## 改善箇所説明図

### \* 外観図と基準不適合発生箇所

#### 基準不適合発生箇所

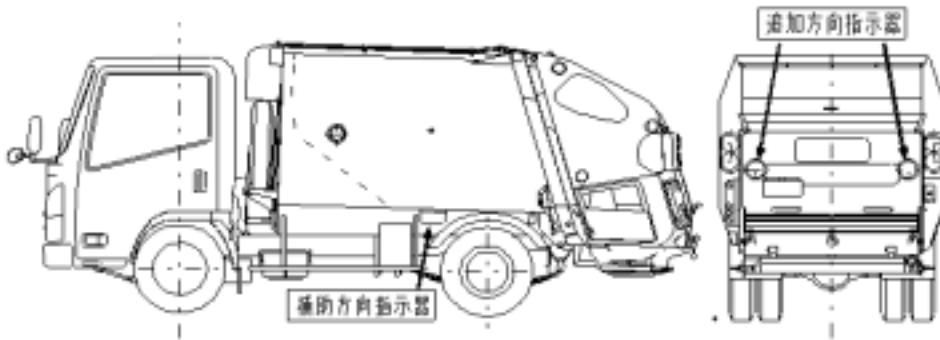
自動車の前面または後面に備える方向指示器が故障した場合に、運転者席の作動状態表示装置が作動しない。
